Schaffhausen, 15. Sept. 2016

Neuhausen am Rheinflall, 1. Änderung des Baulinienplanes Nr. 40 / Quartierplan «Industrieplatz Ost» (inkl. Baulinien); Vorprüfung

Quartierplan Situation 1:500

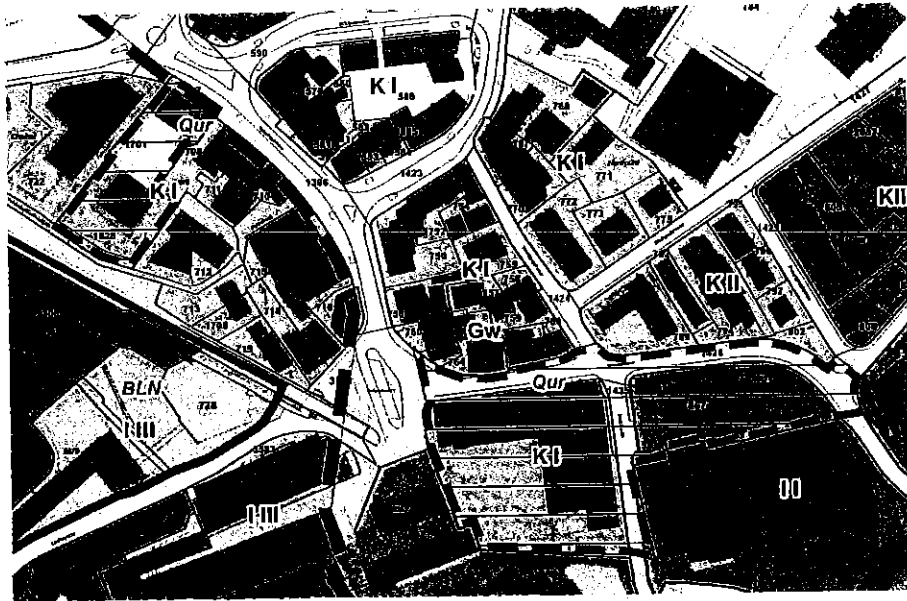
Südlich des geplanten Quartierplangebietes wird eine «Lindenstrasse» angeführt. Hier muss es «Rheinstrasse» heissen. *Dies ist zu korrigieren.*
